AAN	Gemeente Schouwen-Duiveland, College van B&W, Laan van Sint Hilaire 2, 4301 SH Zierikzee	CLASSIFICATIE	C1 - Publieke Informatie
KOPIE AAN	Dhr. R. van Vooren , Dhr. J. Kuipers, Dhr. R. de Wit	DATUM	1 december 2023
		REFERENTIE	003.004.20 1268269
		VAN	Meertens, Alex

ONDERWERP Notitie Waterveiligheid en klimaatbestendigheid
Hoogspanningsstation Zierikzee

Figuur 1: Berekende faalkansen per dijkvak (Boon, M.J.J., 2012)

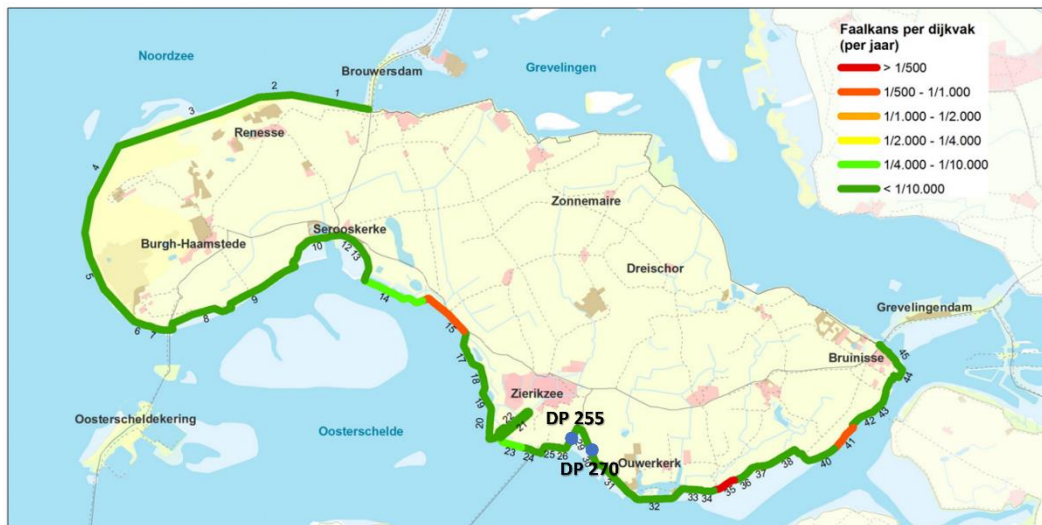
Vraag: hoezo is de waterstand bij 1/4000 jaar berekend op NAP+1,11 m in plaats van NAP+3,99 m?

De waterstand van NAP+3,99 m komt uit een overstromingssimulatie bij doorbraaklocatie DP 255 (Zuidernieuwlandpolder) met een buitenwaterstand van 1/4000 jaar. Uit de VNK2 rapportage blijkt dat de

dijkvakken rondom doorbraaklocaties DP 255 (Zuidernieuwlandpolder) en DP 270 (Gouweveerpolder) een faalkans $< 1/10.000$ jaar betreffen. Hierdoor zijn de overstromingsscenario's in het LIWO, die zijn gebaseerd op een buitenwaterstand van $1/4000$ jaar, niet meegenomen in de rapportage, omdat de dijkvakken niet zouden doorbreken op deze locaties bij deze waterstanden. De waterstand van NAP+1,11 m volgt uit een dijkdoorbraak van binnenwater 't Luitje.

Echter bleek uit de VNK2-rapportage dat de dijkvakken rondom doorbraaklocatie DP 255 en DP 270 een faalkans hebben van $< 1/10.000$ jaar, zie Figuur 1 (Boon, M.J.J., 2012). Aldus is beredeneerd dat bij een buitenwaterstand van $1/4000$ jaar de dijkvakken rondom DP 255 en DP 270 niet doorbreken. Hierdoor zijn de overstromingsscenario's met een buitenwaterstand van $1/4000$ jaar bij doorbraaklocatie DP 255 en DP 270 in de rapportage niet meegenomen in de benadering van de opstellingshoogte van hoogspanningsstation Zierikzee.

Verder is uit aanvullende informatie van waterschap Scheldestromen gebleken dat dijktracé 26-3, waartoe DP 255 en DP 270 behoren, ruim vóór 2050 onderdeel zal zijn van een dijkversterkingsproject, om het dijktracé op de op de wettelijk vereiste, klimaatbestendige hoogte te brengen.

Figuur 5.2: Waterdiepte voor diverse overstromingskansen ter gevolge van dijkdoorbraken ter locatie van station Zierikzee voor zowel 2019 als voor 2050.

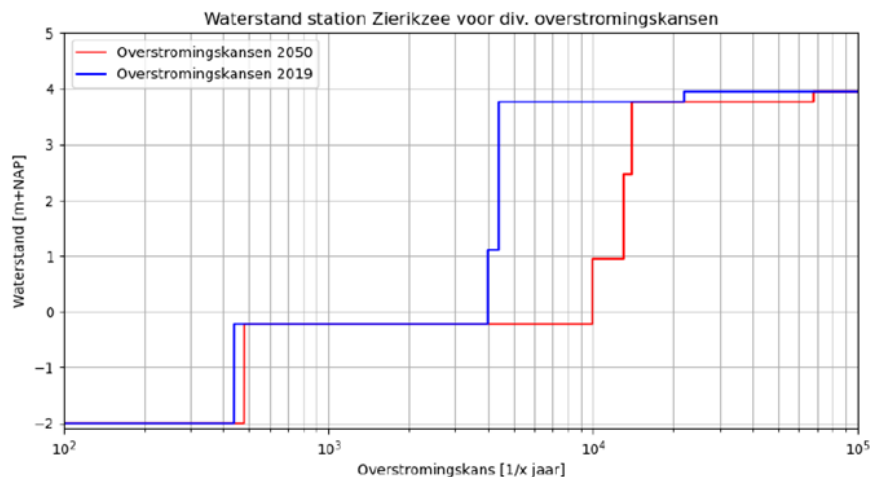
Opmerking: Ook missen wij een onderbouwde keuze voor de aanleghoogte van de apparatuur van het hoogspanningsstation.

Voor de beoordeling is uitgegaan van het rapport van Svašek Hydraulics (2022). In dit rapport is onderstaande figuur 5.2 opgenomen. In deze waterstand-/kans-grafiek is het doorbraakrisico voor de dijsituatie in 2019 en 2050 aangegeven. Als voorbeeld: in 2050 zal bij een hoogwaterstand c.q. overstroming die eens in de 10.000 jaar kan optreden, ter plaatse van het HS Zierikzee een waterstand c.q. overstromingsniveau van 1 meter + NAP ontstaan. Belangrijk is dat te zien is dat het overstromingsrisico als gevolg van dijkdoorbraak sprongen vertoont.

Op basis van de informatie uit het rapport van Svasek is besloten om als mitigerende maatregel tegen overstromingsrisico het maaiveld met 0,25 m op te hogen. Hier ligt de volgende onderbouwing aan ten grondslag.

Het huidige maaiveldniveau ter plaatse van het station ligt op ongeveer -0.60 m NAP. De eerste sprong in de grafiek van fig. 5.2 die wordt gemaakt gaat naar ongeveer -0.20 m NAP. Door middels een ophoging van 0,25 m het maaiveldniveau van het station naar -0.35 m NAP te brengen staat het eerste niveau van kritische apparatuur op -0.05 m NAP (-0.35+0.30 m) en het tweede niveau van kritische apparatuur op + 2,15 m NAP (-0.35 m + 2,50 m).
